VYSVĚTLENÍ ZADÁVACÍ DOKUMENTACE Č. 8

PŘÍSTAVBA A REKONSTRUKCE DSP KRALOVICE

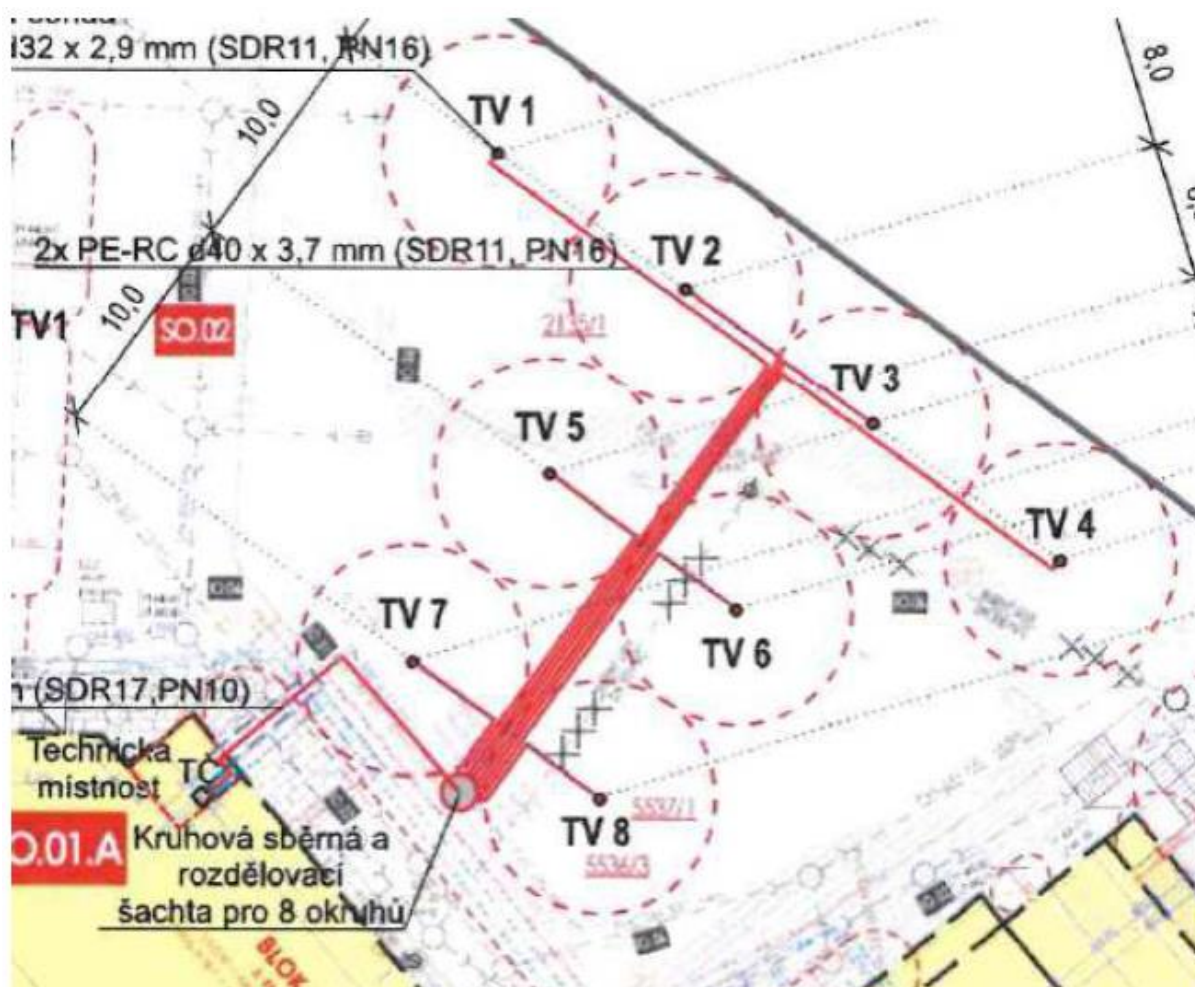
Dotaz č. 1: Prosím o prověření, zda položky architektonicko - konstrukčního řešení č. 574, event. i 573 bloku B a č. 239 bloku D nejsou vykázány duplicitně.

Blok B:

573	K	619996137R	Zabednění, prachotěsné těsnění otvorů do neupravované části budovy (součástí je i dodávka potřebného materiálu)	m2
	VV		D.1.1.D Etapizace pavilonu D vs. B	
	VV		2*2+1*2*3+1*2*3	
	VV		Součet	
574	K	763211246R	Kompletní dodávka a montáž dočasné vyplnění otvoru z cementoštěpkové desky + minerální vata tl. 100 mm, vnitřní úprava pomocí sádrovláknité desky, včetně nosné konstrukce	m2
	VV		D.1.1.D Etapizace pavilonu D vs. B	
	VV		D.1.1.B.14 Púdorys 3.NP - nový stav	
	VV		"02" 1,4*2,1	
	VV		Součet

Blok D:

329	K	763136111R	Kopletní dodávka a provedení dočasné vyplnění otvoru před realizací bloku "B" (cementoštěpkové desky + minerální vata tl. 100 mm, vnitřní úprava pomocí SDK desky), včetně demontáže a likvidace	m2
	VV		"D.1.1.B.5 Púdorys 3.NP	
	VV		"§17" 1,47*2,135	
	VV		Součet

JEDNÁ SE O ZDOVOJENOU POLOŽKU. ÚPRAVA VV JE SOUČÁSTÍ ZL4.
